■特長

本製品は冷却水の循環経路を自由に設定するためのものです。
冷却穴の自由な位置に、固定することができます。

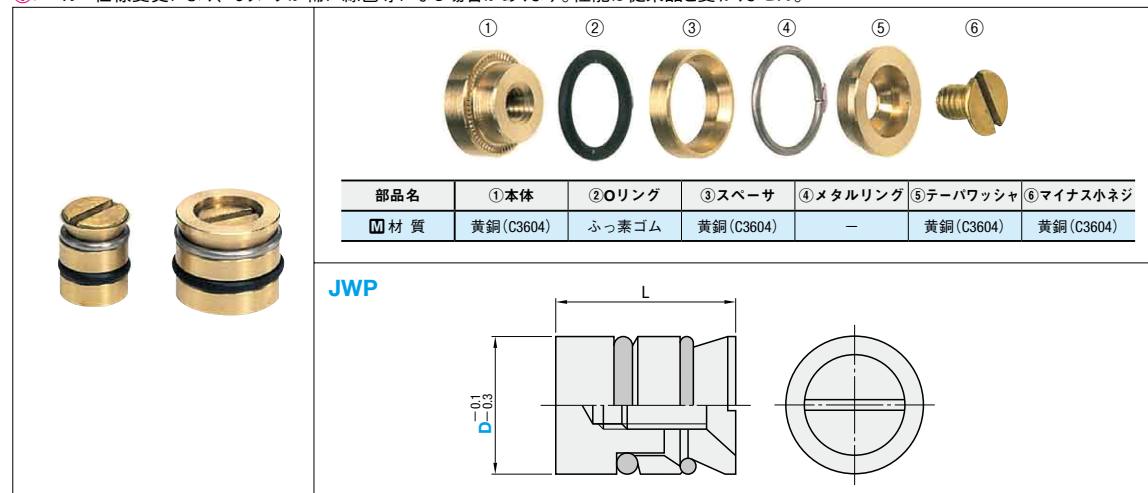
①メーカー仕様変更により、Oリングが稀に緑色等になる場合があります。性能は従来品と変わりません。
